Fra: Tor Hegle
Sendt: 16. mars 2015 10:37
Til: 'Arkitekt Giskegjerde AS'
Emne: SV: vedr tiltakt for Habart Jacobsen - løhøyen 14 gbnr 134-166

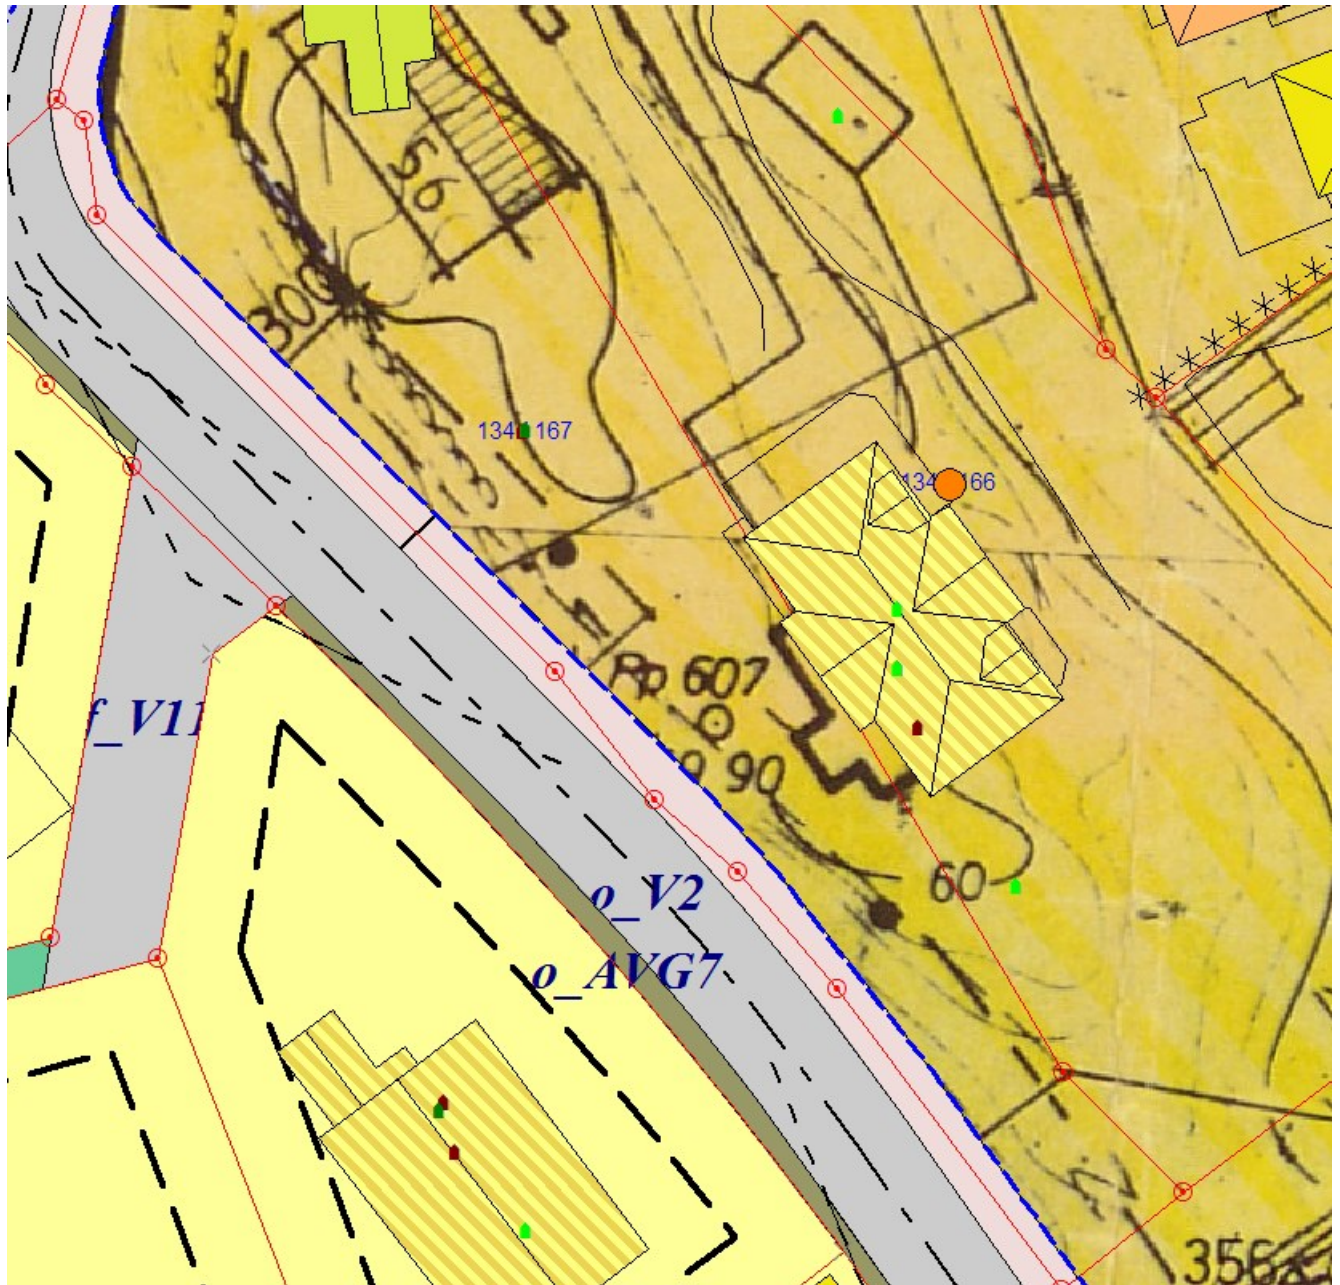
Eg ser av situasjonskartet at støttemur er teikna heilt i tomtegrensa mot vest.

Det er samtidig søkt om dispensasjon frå byggegrense i gjeldande reguleringsplan. Her er utsnitt av gjeldande reguleringsplan på staden

Etter gjeldande plan. Ligg tomtegrensa på Gbnr 134/167 mot vest - om lag midt i framtidig fortau.
Det vil vere vanskeleg å pårekne at framtidig mur kan byggast i eksisterande tomtegrense (som er midt i framtidig fortau).
